RELATÓRIO DE CONSULTA PÚBLICA

Avaliação de Impacte Ambiental n.º 3794

Projeto "Reequipamento do Parque Eólico de Cabeço Alto"

agosto de 2025

Figura 1 - Marcação dos 3 aerogeradores, radar de A/PG, setor azimutal de potencial interferência e posição relativa dos aerogeradores (Google Earth)

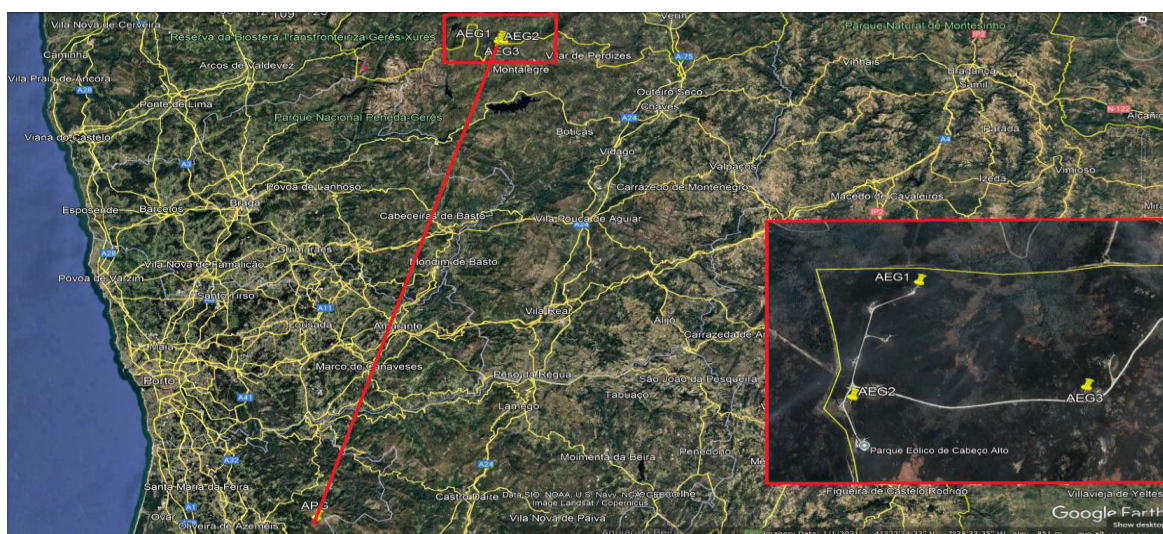
2. O reequipamento do Parque Eólico de Cabeço Alto, na configuração proposta, com 3 aerogeradores, aproximadamente a nor-nordeste, ocupando um setor azimutal de apenas $0,43^\circ$, poderá impactar, de forma residual, a qualidade das observações do radar meteorológico de A/PG, apenas pelo facto de os aerogeradores serem mais altos, já que, por outro lado, ocorrerá uma redução de 6 aerogeradores face à situação atual, o que reduzirá as suas interdependências e consequente impacto nos campos da precipitação e do vento, com a vantagem adicional de dois aerogeradores estarem dispostos radialmente.

3. Como se pode concluir da análise da Tabela 1, o feixe radar a meia potência não é afetado na segunda elevação considerada ($1,0^\circ$). No caso da primeira elevação ($0,1^\circ$), dadas as cotas envolvidas e a distância ao radar, o impacto é meramente residual. Na elevação de $0,1^\circ$, a presença dos 3 novos aerogeradores originará ocultações ao nível da cota máxima, variando entre 20,78 % (AEG 3) e 22,05 % (AEG 2). Ao nível da cota do *hub*, as correspondentes ocultações variam entre 17,02 % e 18,28 %.

4. Tendo em conta a distância a que o parque eólico se situa do radar, adotando critérios de alguma razoabilidade e considerando admissível uma percentagem máxima de ocultação do feixe de cerca de 20% ao nível da cota máxima, a análise da informação disponibilizada permite concluir que a futura configuração do parque eólico não permite antever um agravamento da situação atual, ou seja, a instalação dos novos aerogeradores, apesar de potenciar um aumento da percentagem de ocultação do feixe radar, não se deverá traduzir numa efetiva degradação da capacidade de exploração operacional do radar meteorológico de A/PG na zona a nor-nordeste, já que os restantes pontos a considerar se revelam positivos.

5. Assim, a análise à informação disponibilizada permite concluir que não existe incompatibilidade adicional entre a instalação dos novos aerogeradores nos locais projetados e a exploração operacional do radar meteorológico de A/PG, pelo que, considerando o exposto, o IPMA, I.P. emite parecer favorável relativamente à instalação dos aerogeradores nos locais propostos.

6. Em caso de alteração futura da tipologia do Parque Eólico de Cabeço Alto, o IPMA, I.P. deverá ser sempre previamente consultado a fim de reavaliar a viabilidade de instalação do ponto de vista da exploração operacional do radar meteorológico de A/PG.
